编号 429 更改通知

FT 系列

FT 系列触摸屏的 ITO 薄膜的变更通知

触摸屏横截面图	变更前	变更后
	<p>表面硬度：2H (JIS K 5600)</p>	<p>表面硬度：3H (JIS K 5400)</p>

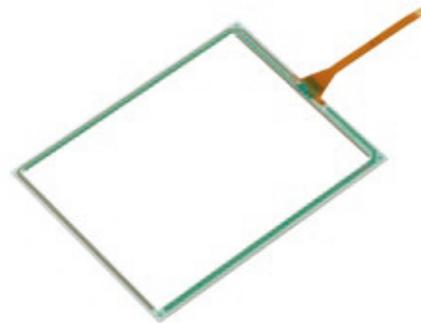
FT 系列触摸屏的 ITO 薄膜（上部电极）将进行变更。此次变更适用于四线模拟电阻式触摸屏、带 FPC 尾部的四线模拟电阻式触摸屏以及五线模拟电阻式触摸屏，受影响的包括标准型号和定制型号。薄膜硬度将由之前的 2H 提升至 3H。详情请参见下表。受影响的标准型号请参照第 2 页。
